# INFORMACIÓN DE SERVICIO

## Sustitución de las poleas tensoras 531 0037 10 y 531 0353 10 (transmisión del grupo auxiliar) por 531 0241 10

**INA 0061**

**Fig. 1:** Representación de las poleas tensoras individuales con la diferencia de altura

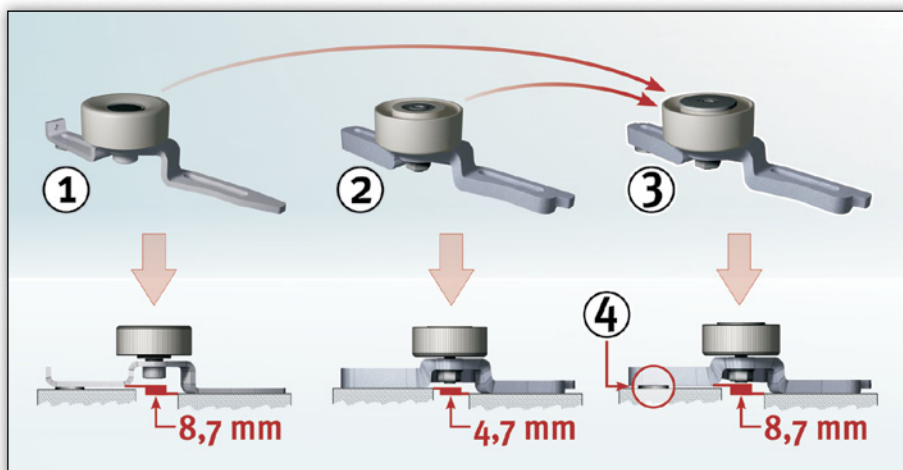
Se han sustituido las poleas tensoras con el número de artículo 531 0037 10 y 531 0353 10 (instaladas en la transmisión del grupo auxiliar) por el número de artículo 531 0241 10.

Para nivelar la diferencia de altura, se incorpora una arandela de 4 mm de grosor a la polea tensora 531 0241 10.
